Notitie zienswijzen ontwerp omgevingsvergunning 'bouwen van een facilitair gebouw en 7 recreatieve nachtverblijven'

(NL.IMRO.1714.oglangewegbres-ON01)

Oostburg, juli 2023

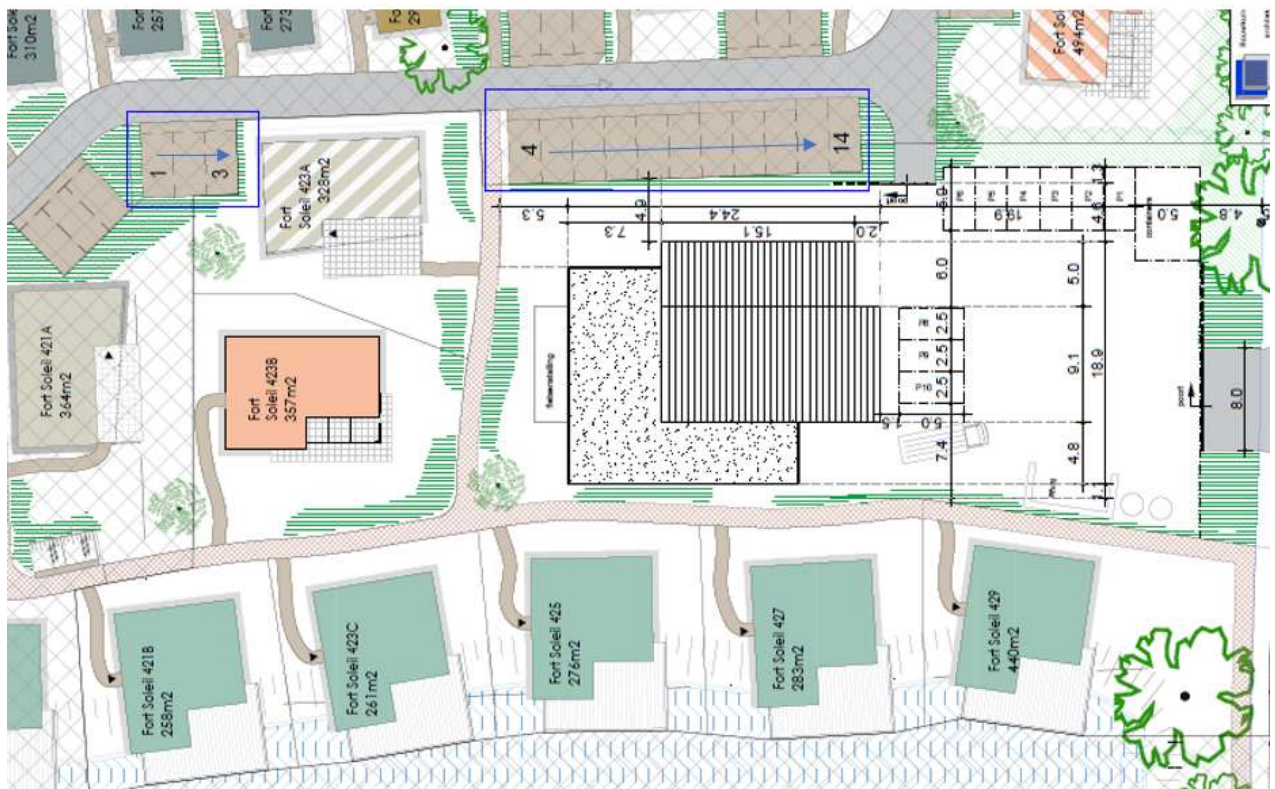
9. Er is nergens beschreven waarom zoveel parkeerruimte nodig is bij het facilitair gebouw en het toegang plaatsvindt. Indiener pleit voor toegang tot dit gebouw te verschaffen via het bestaande terrein.

- 9) De ruimtelijke onderbouwing wordt, naar aanleiding van de zienswijze, gewijzigd en aangevuld met het volgende:

Voor een recreatief nachtverblijf/vakantiewoning geldt dat het gebruik ervan zeer divers is en per situatie verschilt. Op grond van het 'Beleid parkeernormen' wordt gekeken naar het aantal slaapplekken per vakantiewoning. De recreatieve nachtverblijven op het vakantiepark Zeebad hebben tussen de 5 en de 8 slaapplekken. Gelet op het 'Beleid parkeernormen' dient de parkeernorm te worden vermenigvuldigd met het aantal eenheden. Voor de recreatieve nachtverblijven moet worden uitgegaan van 2 (eenheden). Het plangebied valt binnen het buitengebied. Op grond van bijlage 2 bij het 'Beleid parkeernormen' geldt een parkeernorm van 1 parkeerplaats per vakantiewoning. Voor het plangebied zijn in totaal 14 parkeerplaatsen benodigd ten behoeve van recreatief nachtverblijf (7 nachtverblijven x een parkeernorm van 2 per eenheid).

De 14 parkeerplaatsen zijn op het reeds gerealiseerde recreatieterrein van Zeebad voorzien. Op de afbeelding hieronder is aangegeven welke parkeerplaatsen hiertoe bestemd zijn.
